**Stellungnahmen nach §§ 4 (1) und 3 (1) BauGB sowie von den Nachbargemeinden gemäß § 2 (2) BauGB**

**zur Aufstellung des B-Planes Nr. 13 der Gemeinde Seth**

**Gebiet: nördlich des Gebietes „Bocksrade“ (B-Plan Nr. 10, Teilbereiche 1 und 2), südlich der Straße „Raak“, westlich der Kirchstraße und östlich landwirtschaftlicher Flächen für die Flurstücke 81/83, 80/42 und 36/8 sowie Kirchstraße 7+9 und Flurstück 36/13**

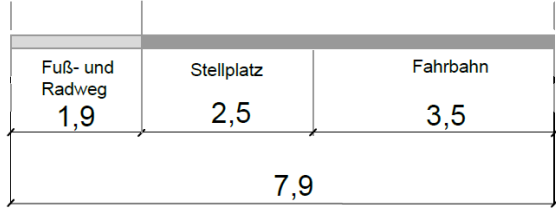
5.3	<p>Bei der Erschließungsstraße, die als Ringstraße ausgeführt wird, besitzt die Fahrbahn teilweise eine Breite von nur 3,0 Metern. Diese Breite ist für den Einsatz von Fahrzeugen der Feuerwehr und des Rettungsdienstes nicht ausreichend. Die</p>	<p><b>5.3 Der Hinweis wird berücksichtigt.</b>                  Die Breite der Ringerschließung wurde in den Bereichen mit möglichen Stellplätzen (siehe Schnitt A–A) angepasst. Die Fahrbahnbreite wurde auf 3,5 m erweitert.</p>
